监理通知单

工程名称：温州乐泰 150MW 农光互补项目

编号：ZHJL-WZLT-TZD-054

事由：关于光伏区主网接地沟未报验回填的事宜

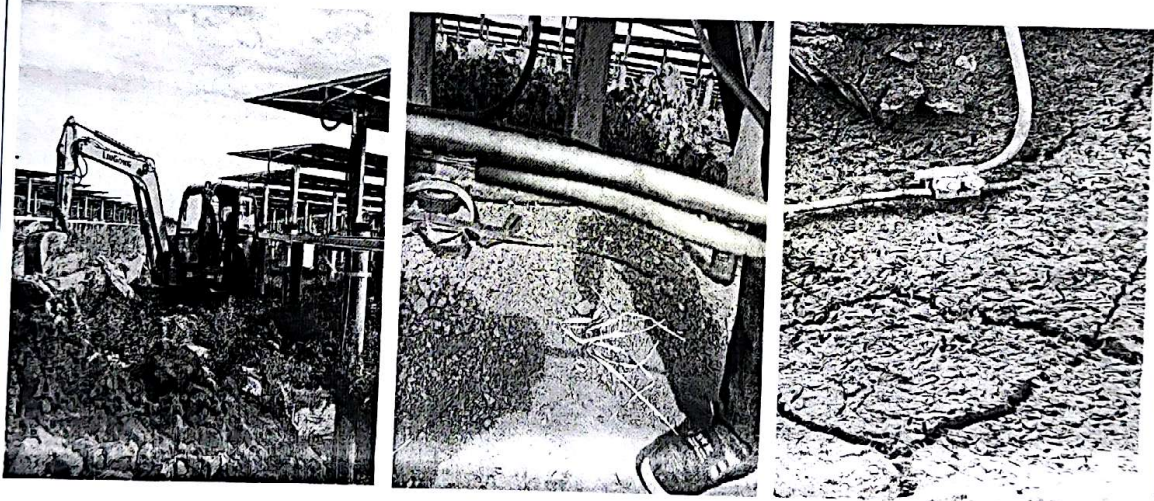
监理项目部现场巡视检查时发现，你单位施工的 27 号地光伏区域的环网接地回填前未报监理及业主验收私自回填，水平接地体搭接处只单面焊接，焊接处未做防腐处理。24 号地用线卡连接及单面焊，现场多次督促仍未整改，存在着严重的质量隐患。

现要求必须立即整改，要求回填处挖开检查。整改完成后，监理项目部检查，否则，造成的后果由你公司承担。
